改善箇所説明図

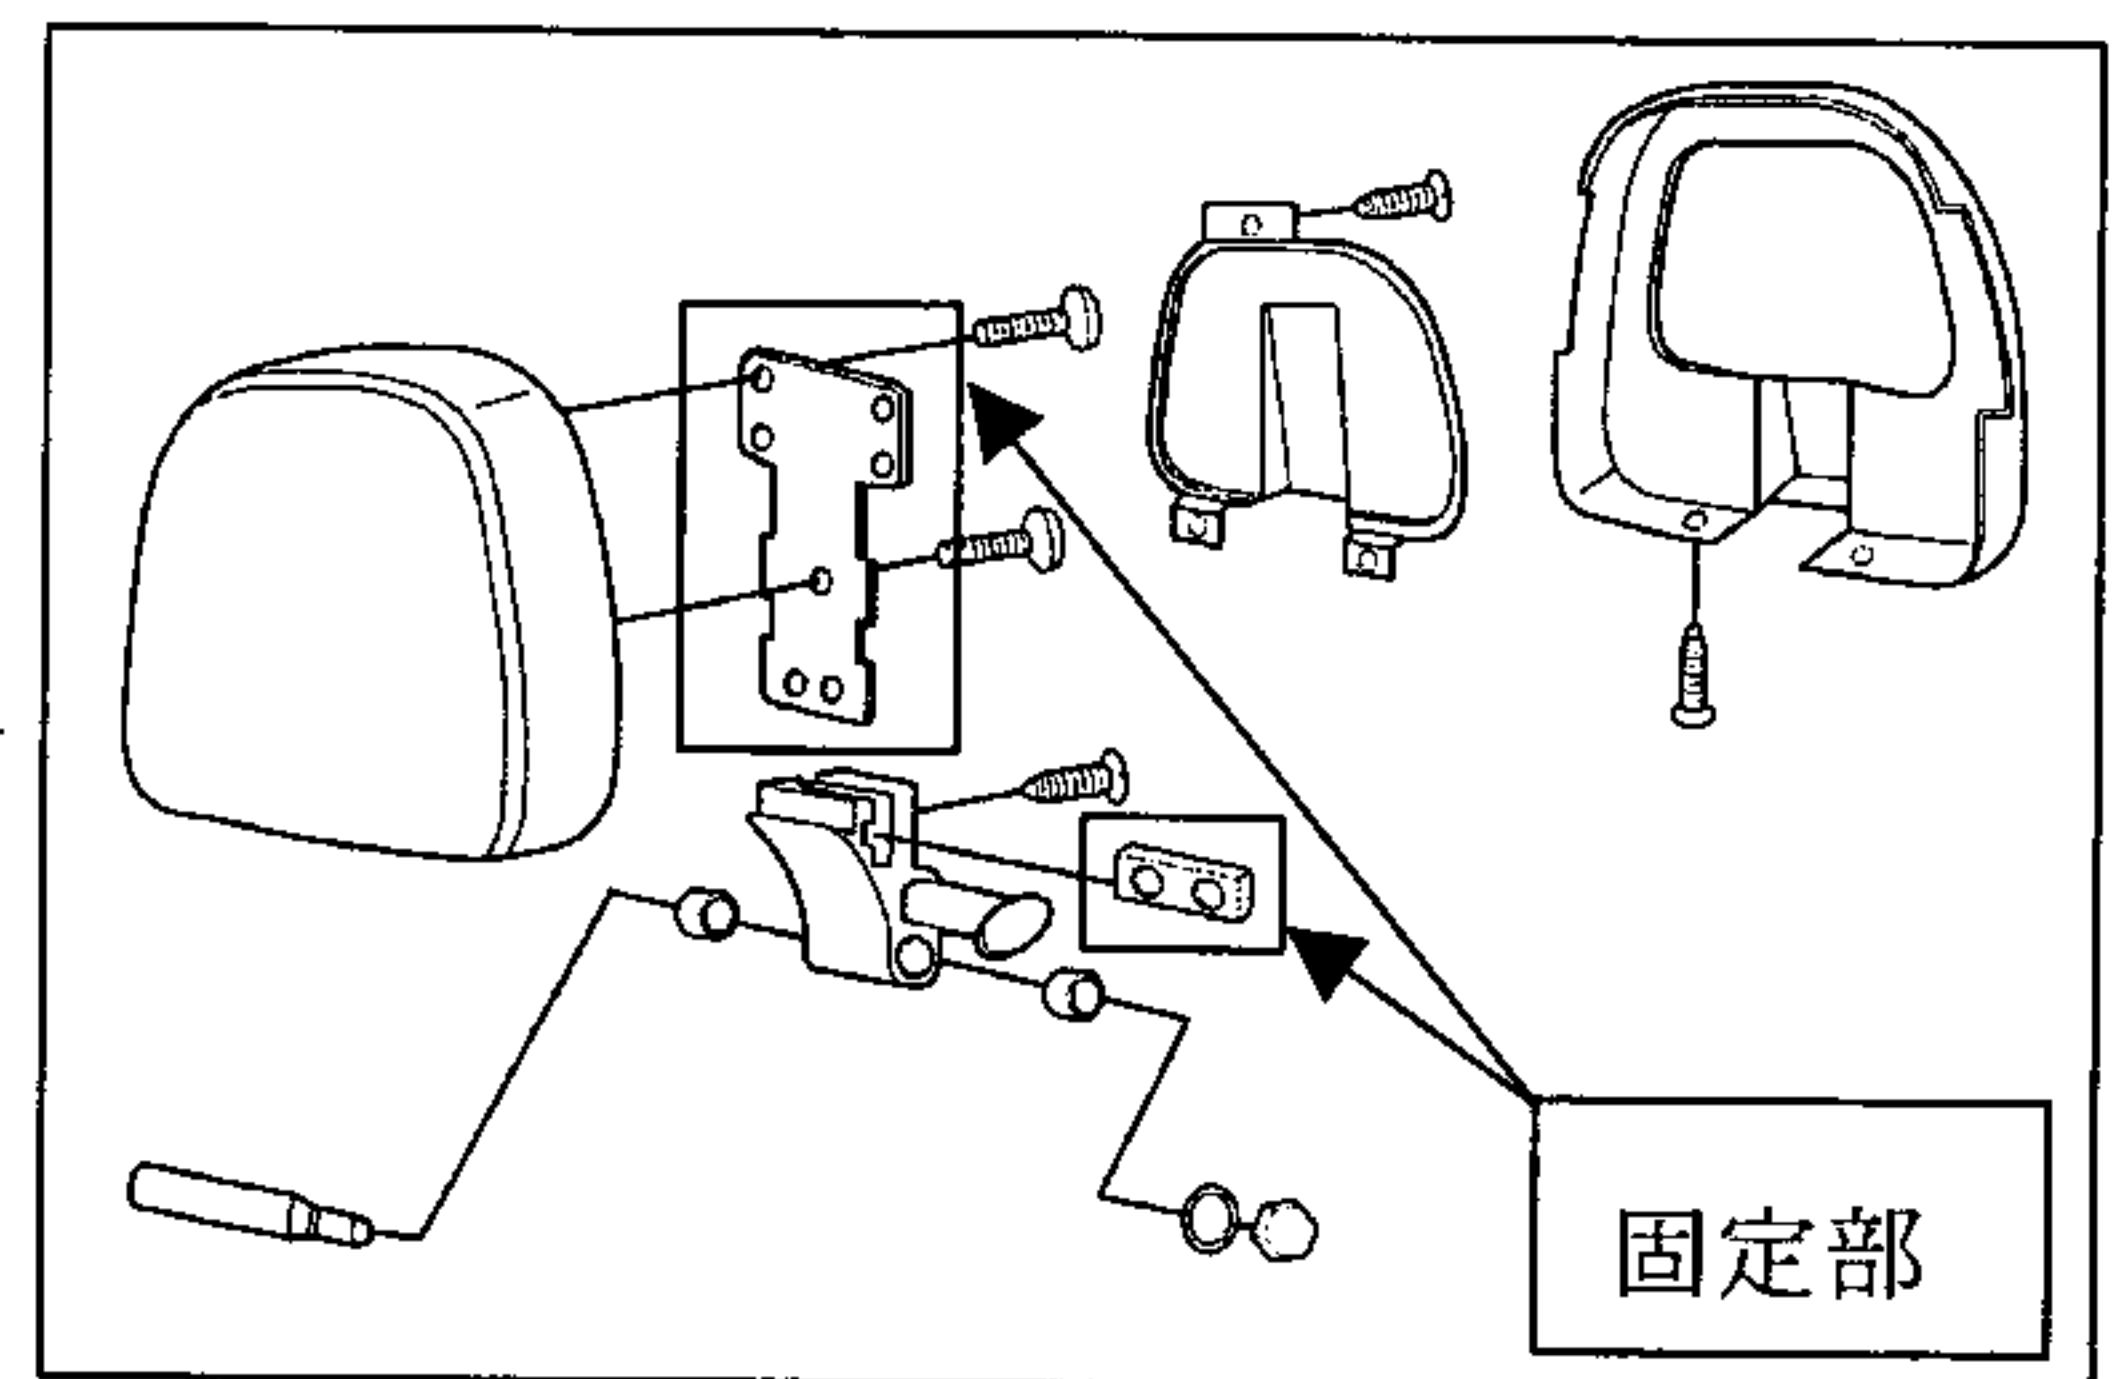
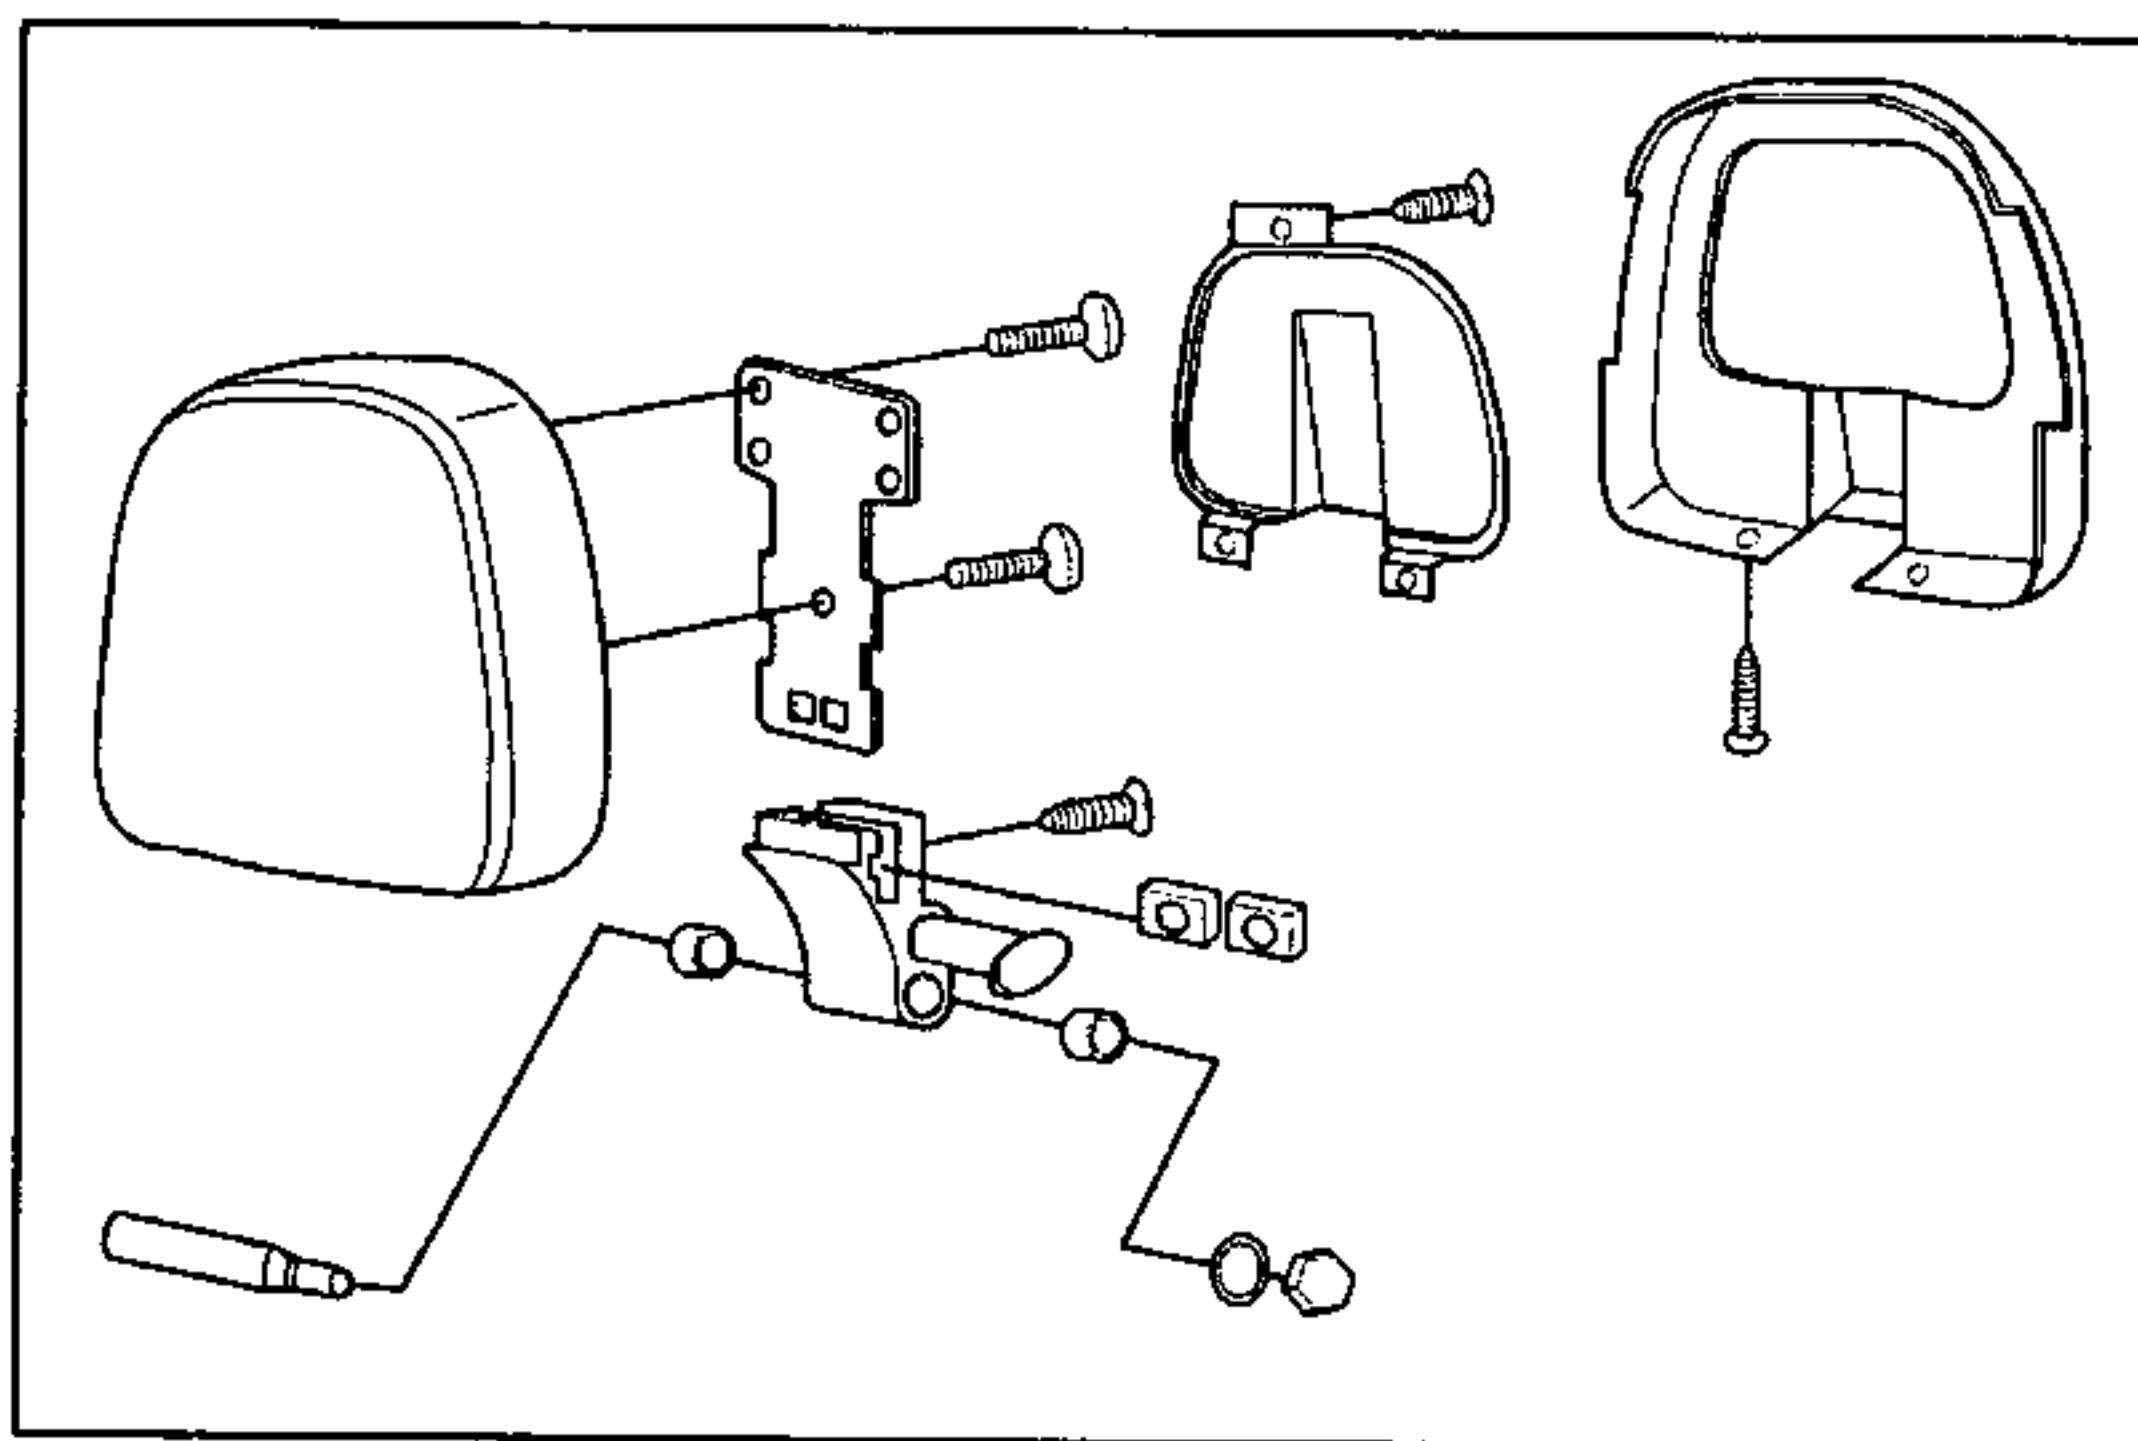
不具合箇所

運転者席において、後部シートを立てて背もたれとして使用する場合、背もたれの固定方法が不適切なため、当該固定部に亀裂が発生し、最悪の場合、背もたれ（後部シート）が脱落し、運転姿勢に影響を与え運転操作を妨げるおそれがある。

改善の内容

全車両、当該固定部を対策品と交換する。

識別

リーフスプリングの側面、調整ノブ側に塗布された緑色の識別マークの有無。
